DETERMINAZIONE DEL DIRIGENTE SERVIZIO VIA/VINCA 20 novembre 2024, n. 762

[ID VIP 12985] - Parco eolico composto da 8 aerogeneratori di potenza nominale pari a 7,2 MW, per una potenza complessiva di 57,6 MW, e delle relative opere di connessione alla RTN, da realizzarsi nel Comune di Spinazzola (BT).

Istanza per il rilascio del Provvedimento di VIA statale ex art. 23 del D.lgs. n. 152/2006 e ss.mm.ii.

Relazione tecnica a supporto dell'istruttoria sul progetto
ID_VIP 12985

Figura 2 – Interferenze dell’area buffer di 3 Km con la Rete dei Tratturi in Classe A (Fonte: PPTR aggiornato alle DGR 782/2024)

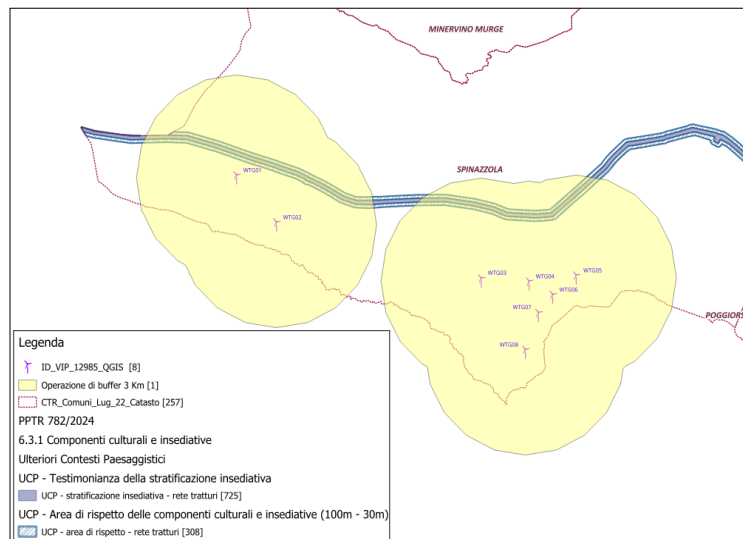
Nell'area buffer dei 3 Km l'area di progetto interferisce con la Rete dei Tratturi di classe A:

L’area di progetto, pertanto, non ricade tra quelle classificate come idonee ai sensi dell’art. 20 comma 8 lett. c-quater del D. lgs. 199/2021.

Figura 3 – Interferenza area di progetto con buffer 5 km IBA135 – Murge (QGIS)

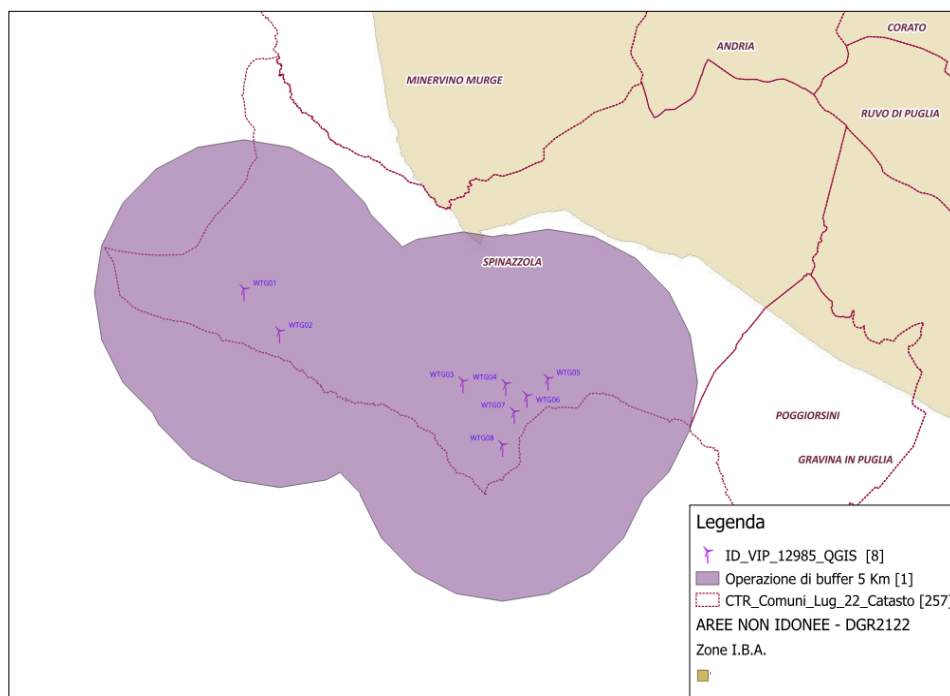
- Il progetto **non è conforme** alle disposizioni del **Regolamento Regionale 24/2010 in materia di "Aree Non Idonee"**. Si segnala un'interferenza tra l'area buffer di 5 km e le IBA 135 Murge.

Figura 5 – Stralcio delle Aree Non Idonee DGR2122: Tratturi con buffer di 100m

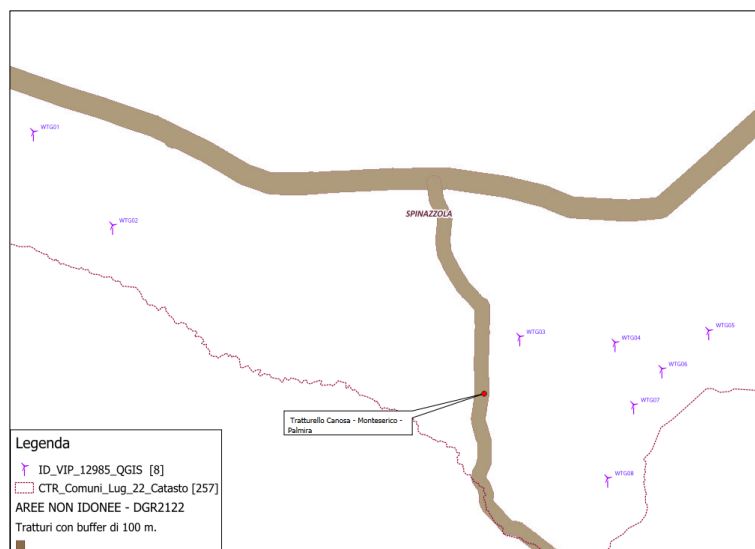
NOTA: Dalla consultazione della cartografia disponibile sul SIT relativa alle aree non idonee ai sensi del DGR2122, emerge la presenza del Tratturello Canosa-Monteserico-Palmira (n.66). Tuttavia, una verifica preliminare e l’analisi della documentazione “Quadro di Assetto dei Tratturi di Puglia (ai sensi dell’art.6, comma1, della Legge Regionale n.4/2013)” suggeriscono che il suddetto Tratturello sia localizzato nei terreni di Canosa di Puglia e Minervino Murge. Questa discrepanza potrebbe richiedere un ulteriore approfondimento per chiarire la corrispondenza tra le fonti.

Figura 7 – Impianti FER in esercizio, autorizzati e in autorizzazione presenti nel territorio pugliese e lucano

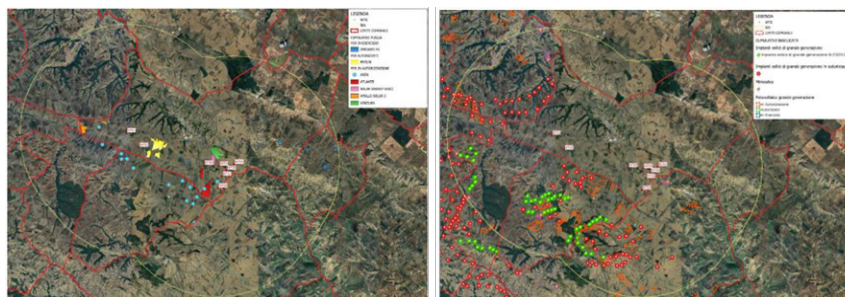
Distanza minima = 50 x 200 m = 10.000 m = 10 Km

Il requisito non è soddisfatto. Dalla documentazione messa a disposizione dal proponente, si evince che le WTG in progetto sono ubicate a più di 3,4 km dalla WTG più prossima.
